Jean-Baptiste André Godin à monsieur Cappelié, 15 juillet 1866

RésuméSur des plans du Familistère. Godin fait à Cappelié des observations sur les études qu'il lui a transmises. Il lui signale que le pouponnat est à peu près achevé et qu'il peut l'intégrer dans le plan général du Familistère. Il lui fait des observations sur un « plan en projet » d'un bâtiment d'habitation pour lequel il joint un croquis à sa lettre : les cabinets d'aisance doivent se trouver derrière les escaliers des angles ; les cages de ces escaliers doivent être isolées pour que les cabinets d'aisance ou les cabinets à ordure, ne perturbent pas les locataires. Il lui explique qu'il préfère obtenir un plan général du Familistère et de l'usine qui sera utile pour l'Exposition universelle de 1867. La copie de la lettre est suivie de la copie d'un croquis légendé intitulé « Croquis d'un projet pour 800 chambres ».
NotesCroquis d'un projet pour "200 chambres au moins à chaque étage" (folio 399r)

croquis d'un projet pour 200 chambres
au moins a chaque étage

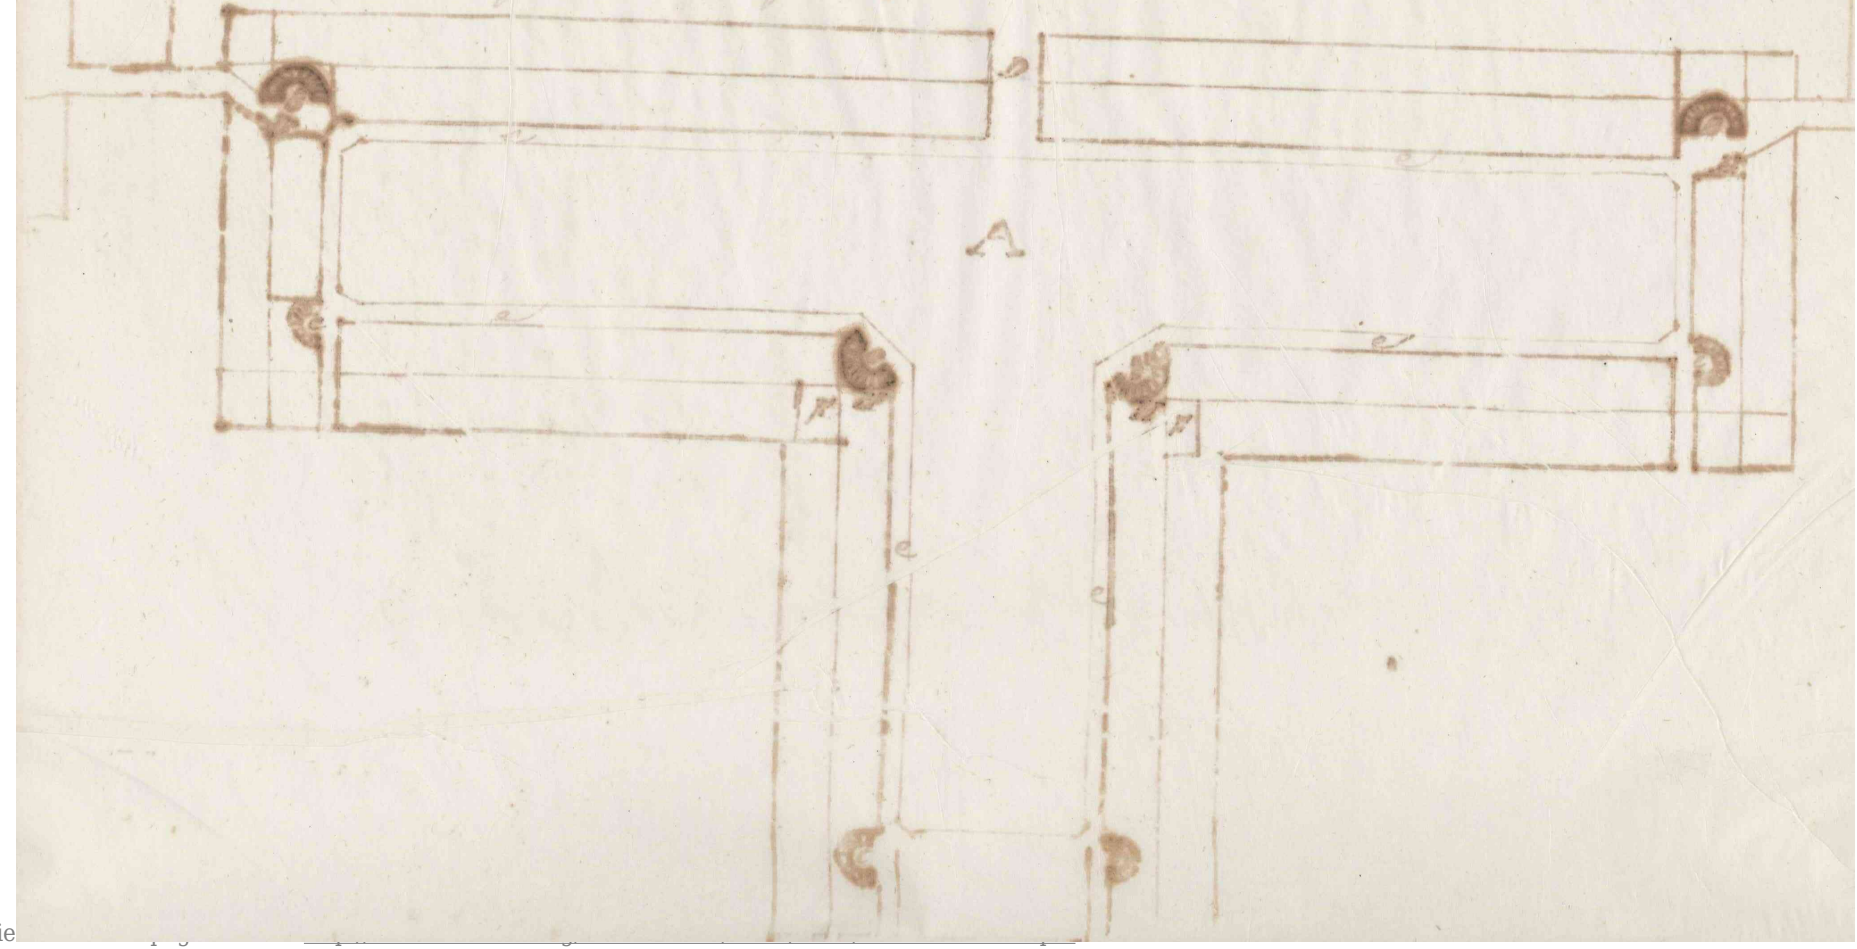
quand au plan en projet dont vous m'envoyez un premier trace je vous ferai plus tard mes observations de détail aujourd'hui je vous indique seulement dans le croquis ci inclus les [illegible] principaux sur lesquels j'appelle votre attention

le grand passage central doit avoir 4m 50 cent. de largeur. les escaliers des angles saillants de la cour doivent être dans l'angle meme complètement a découvert c'est a dire que l'angle

doit être supprimé. les cabinets d'aisances doivent toujours être placés dans les angles saillants de l'extérieur et aux extrémités près des escaliers il serait même bon de les placer derrière les escaliers afin que le bruit ~~de~~ du mouvement qui s'y fait ne correspond pas aux appartements il doit entrer dans vos études d'isoler les cages de ces escaliers par des choses d'usage général comme sont les lieux d'aisance les cabinets à ordures &c le bruit des escaliers serait ainsi dissimulé pour les locataires

A cour centrale vitrée du familistère
B 10 grands escaliers de 1m 50 de marche
C 4 escaliers de 1m 20 environ
cabinets d'aisances cabinets a ordures
auprès des escaliers C
D entrée centrale de 10 mètre 50 de large
e balcons
F non value ouverte pour monter des
charges aux greniers et fons
